大飯発電所原子炉施設保安規定変更認可申請書
審査資料
(緊急時対策所の機能移行に伴う変更他)

2020年5月22日

関西電力株式会社

緊急時対策所の機能移行に伴う変更他について

「緊急時対策所の居住性確保に関する対策」の変更

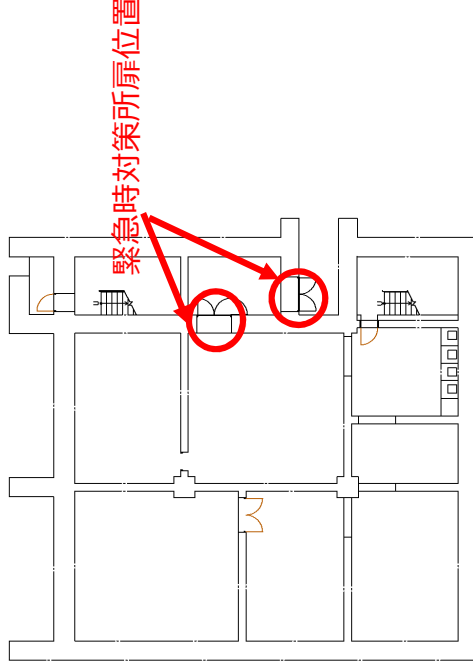
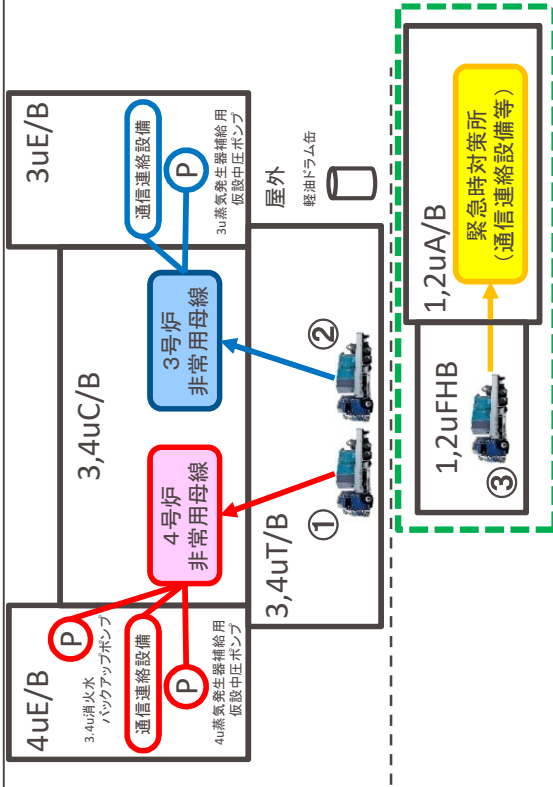
換気のため、扉を開放。
(扉の外は屋内のため、フィルタは不要)

換気のため、扉を開放。
(扉の外は屋外であるため、仮設フィルタを設置し火山灰流入を防ぐ)

- 添付2 火災、内部溢水、火山影響等および自然災害発生時の対応に係る実施基準 (第18条、第18条の2、第18条の2の2および第18条の3関連)
- 3 火山影響等、降雪、地滑り発生時
3. 4 手順書の整備
- (1) 各課(室)長(当直課長を除く。)は、火山影響等、降雪および地滑り発生時における原子炉施設の保全のための活動を行うために必要な体制の整備として、以下の活動を実施することを社内標準に定める。(中略)
- h. 緊急時対策所の居住性確保に関する対策
火山影響等発生時において、緊急時対策所入口扉を開放することにより緊急時対策所の居住性を確保する。
- (a) 緊急時対策所の居住性確保
各課(室)長は、緊急時対策所入口扉の開放により居住性を確保し、降下火砕物の侵入を防止するため、入口扉(2箇所)に仮設フィルタを取り付ける。仮設フィルタ取り付け後は、緊急時対策所内の酸素濃度および二酸化炭素濃度の監視を行う。

「通信連絡設備に関する対策」の変更

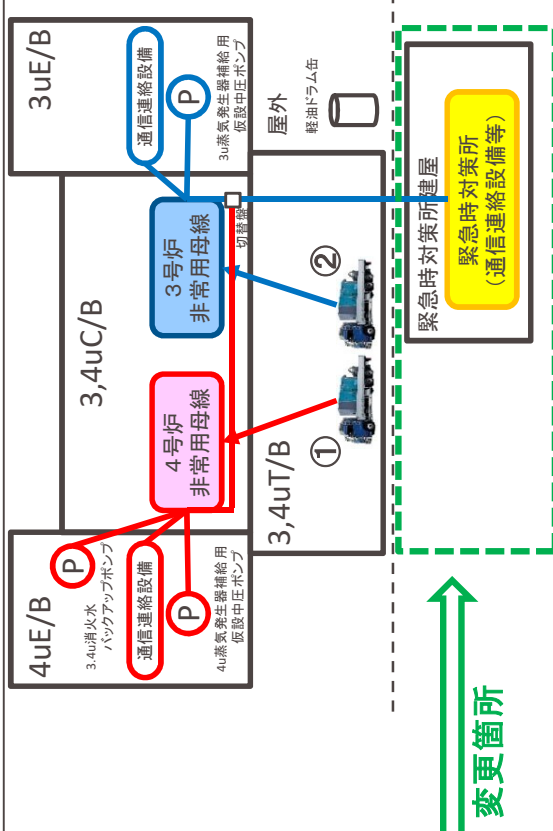
- i. 通信連絡設備に関する対策
 火山影響等発生時における通信連絡について、降下火砕物の影響を受けない有線系の設備を複数手段確保することにより機能を確保する。ディーゼル発電機の機能が喪失した場合には、3号および4号炉タービン建屋内に配置した電源車および1号および2号炉燃料取扱建屋内に配置した電源車(緊急時対策所用)(DB)から給電する。
 (a) 電源車および電源車(緊急時対策所用)(DB)の準備作業
 各課(室)長は、電源車を降下火砕物の影響を受けることのない3号および4号炉タービン建屋内へ、および電源車(緊急時対策所用)(DB)を降下火砕物の影響を受けることのない1号および2号炉燃料取扱建屋内へそれぞれ移動し準備作業を行う。

新緊急時対策所周辺概要図

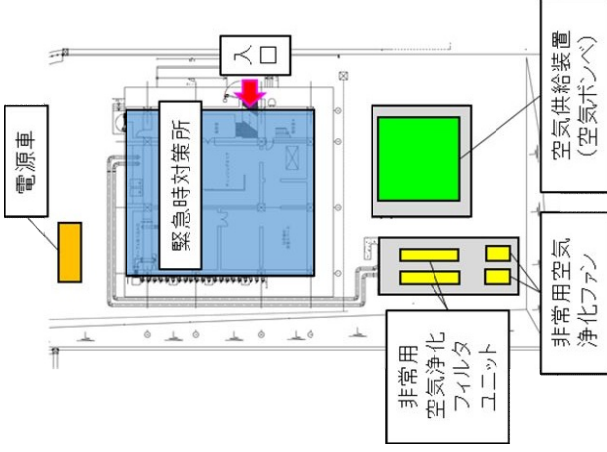
緊急時対策所の機能移行に伴い、緊急時対策所の居住性の確保に係る設備のLCO台数などを変更する。
